Parecer nº 17/SEMAP/SUPRAM CENTRAL-DRRA/2023

Parecer Único de Licenciamento Simplificado nº 4180/2022

Processo SLA: 4180/2022	SITUAÇÃO: Sugestão pelo indeferimento		
EMPREendedor: Mineração Vale do Jacaré		CNPJ:	22.418.222/0001-61
EMPREENDIMENTO: Mineração Vale do Jacaré		CNPJ:	22.418.222/0001-61
MUNICÍPIO: Augusto de Lima/MG		ZONA:	Rural

Parecer Técnico de Licença Ambiental Simplificada (RAS)

Imagen 01: Área do empreendimento.

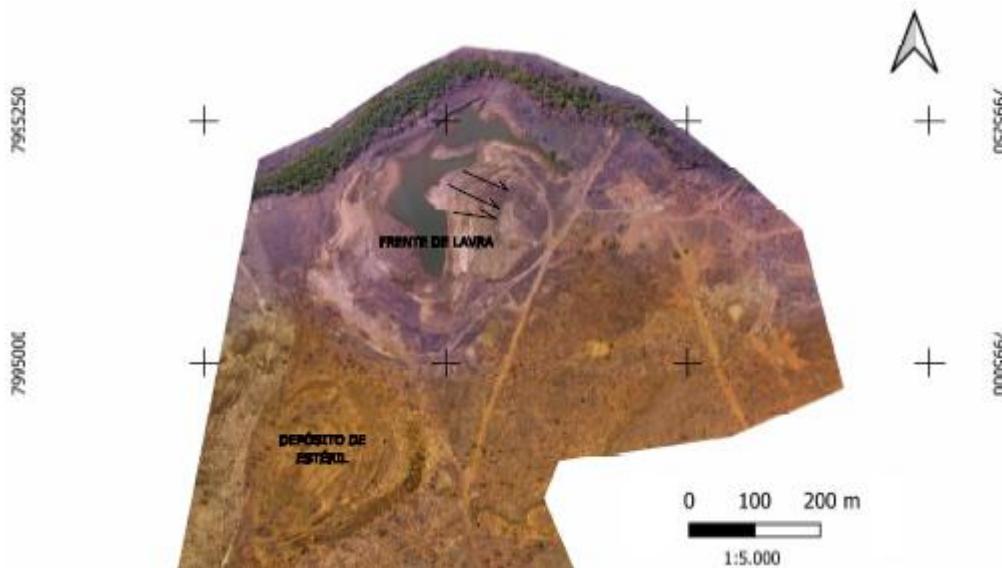
Na caracterização do empreendimento no SLA foi informado que não haverá supressão de vegetação nativa no empreendimento, e portanto, não foi apresentada autorização para a realização de intervenção ambiental. Todavia, na ADA informada há presença de vegetação nativa, conforme constata-se na imagem acima. Foi informado que a extração seguirá em sentido leste, conforme indicado pelas setas na imagem abaixo, contudo, não foi informada a área a ser lavrada, bem como a demarcação das estradas e demais áreas de apoio como local de estoque de minério, estacionamento de veículos e máquinas, etc.
